GRANSKNINGSUTLÅTANDE

Detaljplan för Pralinen 7, Rektorsgatan

Diarienummer: 2024.202 KS
Beställare: Kommunstyrelsen

Planhandläggare: Lovisa Grahn
Upprättad: 2026-09-22

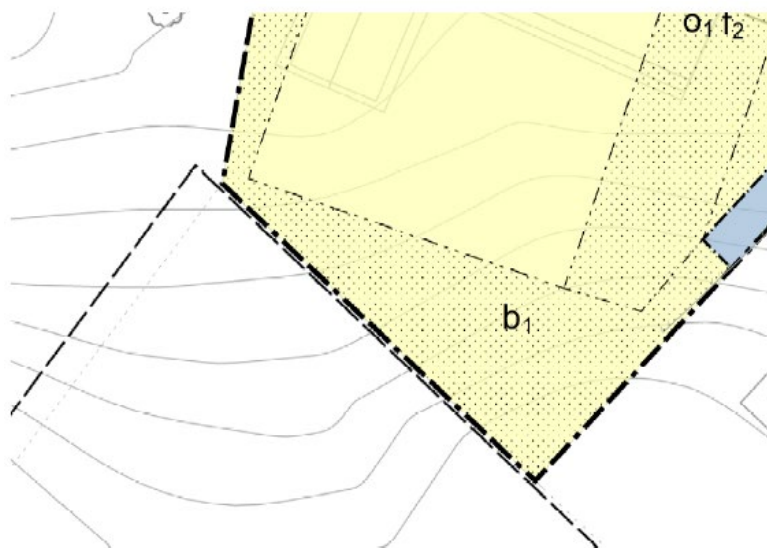
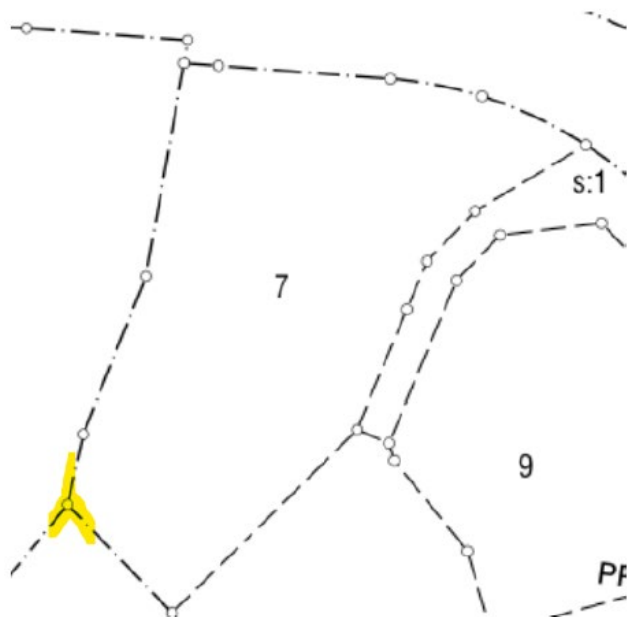
FASTIGHETGRÄNSER I PLANKARTAN

Fastighetsgränsernas redovisning är mycket otydlig vilket försvårar förståelsen av detaljplanen. Se ett exempel nedan med kartklipp från registerkartan och plankartan.

Planområdesgränsen går i inmätt fastighetsgräns, men en irrelevant och felaktig vägkantslinje hade smugit sig in i plankartan vilket förvirrar. Denna linje tas bort inför granskning. Fastighetsgränserna är inmätta och kontrollerade i samband med framtagandet av grundkartan 2025-10-20. Enligt Alingsås kommuns rutin görs ingen leverans till DRK om gränserna stämmer, vilket var fallet här.
